Title : *AHSM_V6_UART_R3.SchDoc*			WONIK ROBOTICS
Size: A4	Revision: *	Sheet 1 of 3

Title : *Comm Port.SchDoc*			WONIK ROBOTICS
Size: A4	Revision: *	Sheet 2 of 3

Title : *Power_Connection.SchDoc*			WONIK ROBOTICS
Size: A4	Revision: *	Sheet 3 of 3

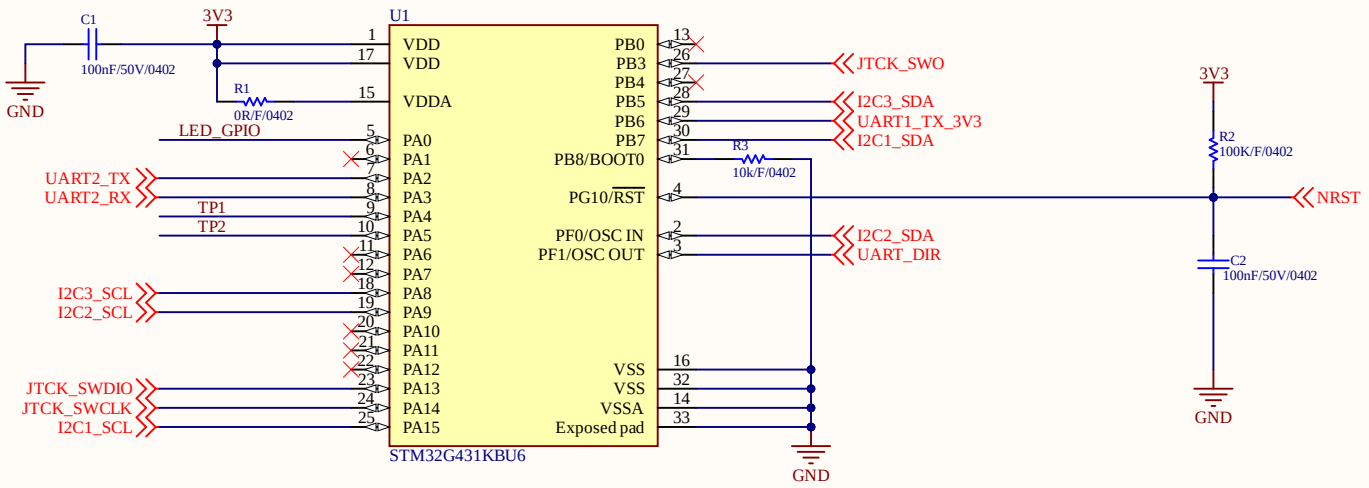
R4 : 댐핑저항 (PWM 신호 Ringing현상 감소)

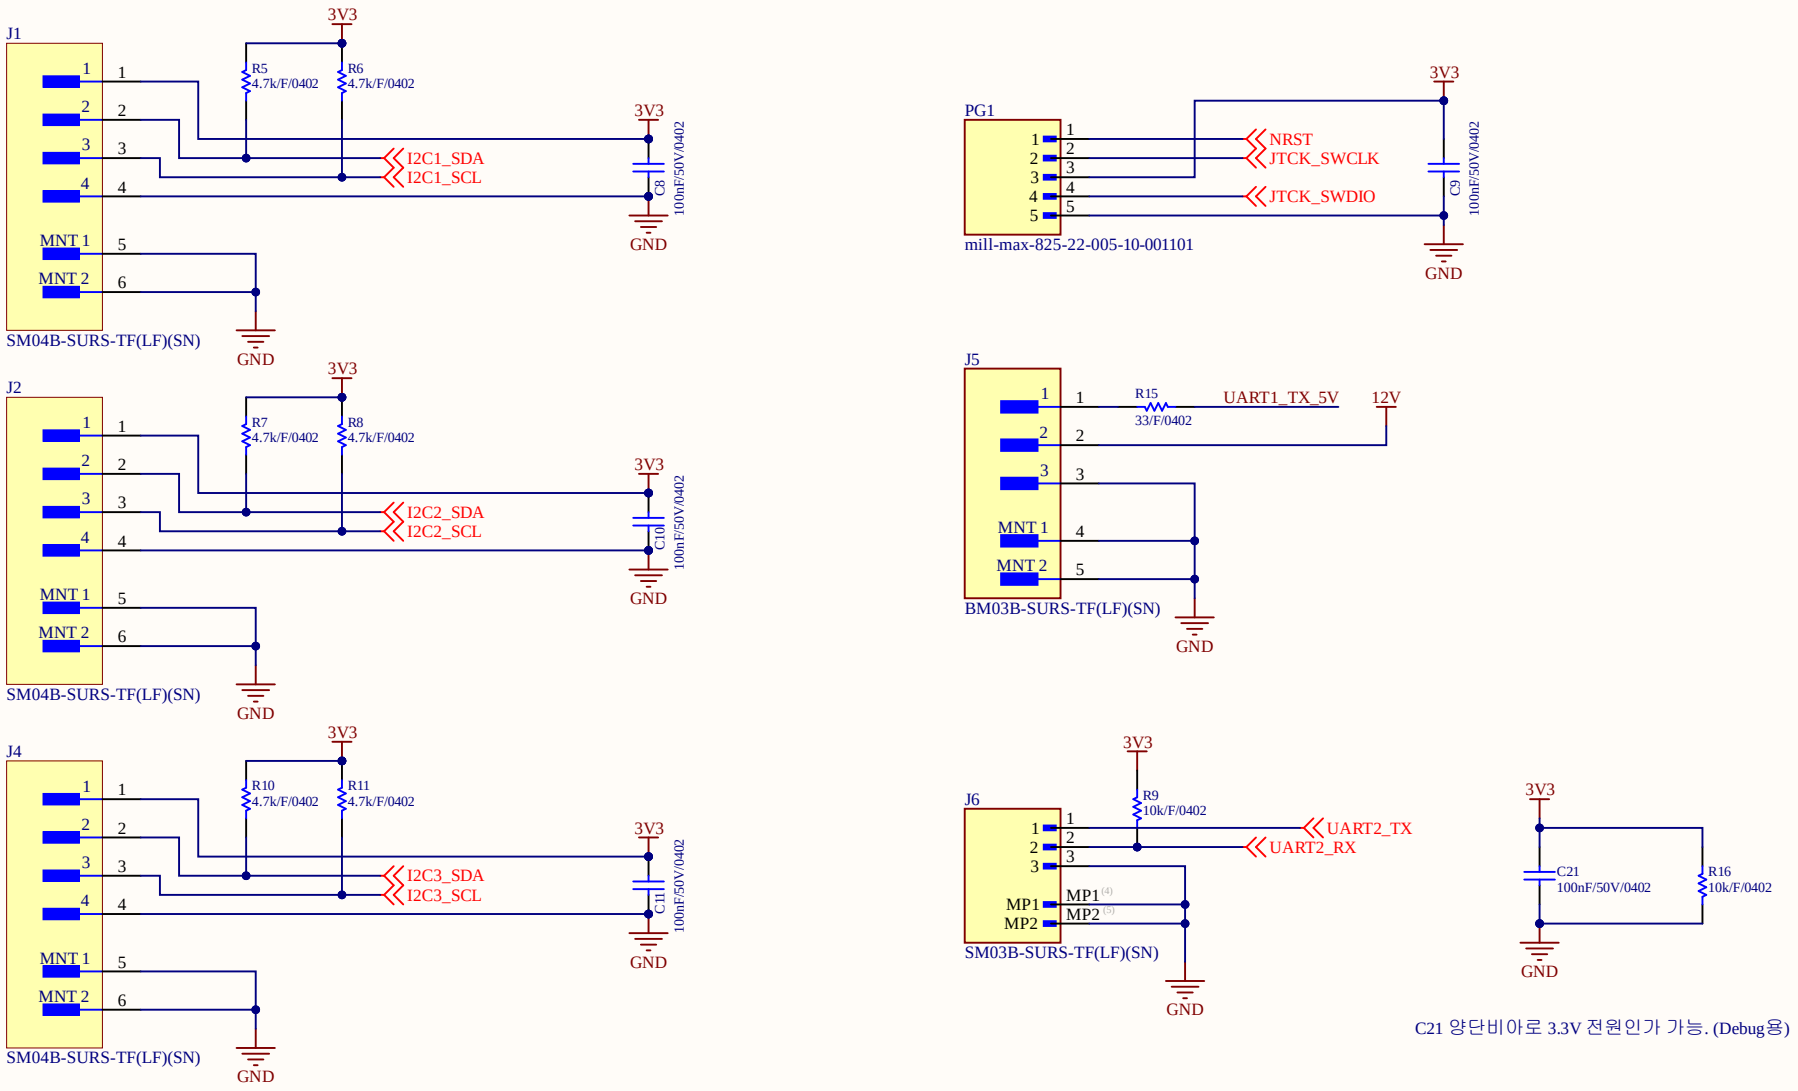
C21 양단비아로 3.3V 전원인가 가능. (Debug용)

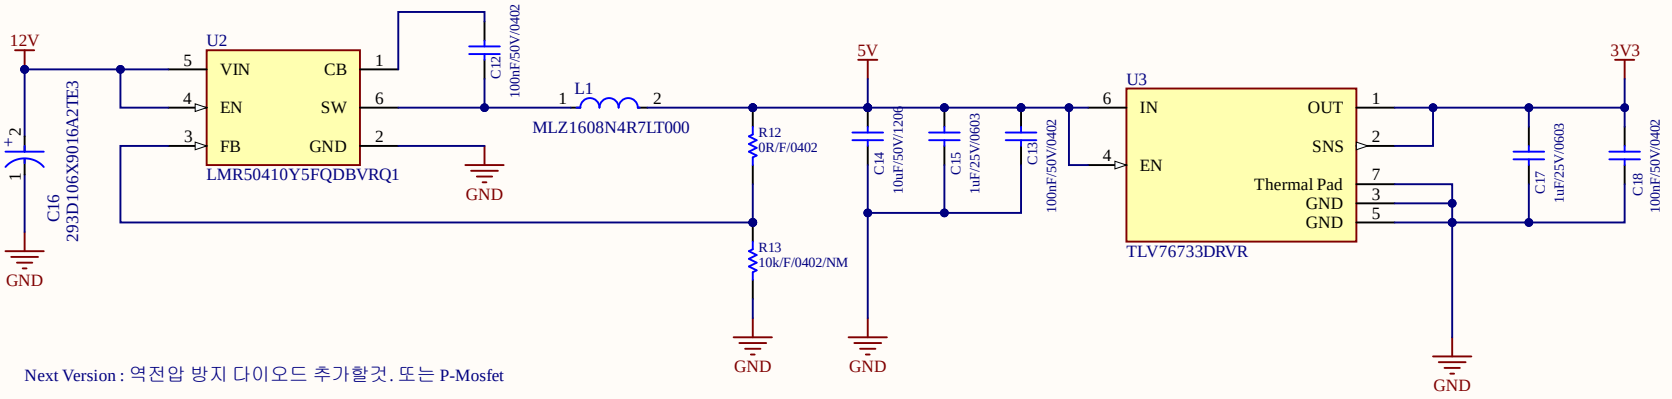
Next Version : 역전압 방지 다이오드 추가할것. 또는 P-Mosfet

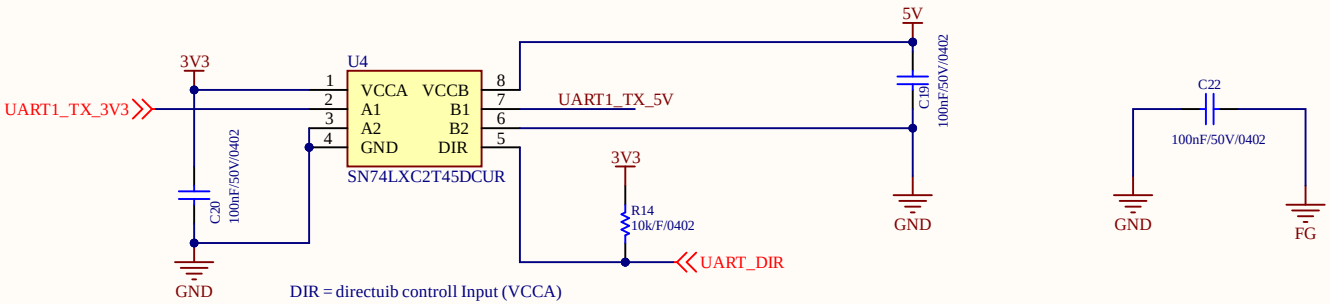
모터 발생 노이즈 주파수 확인해서 디커플링 추가할것.
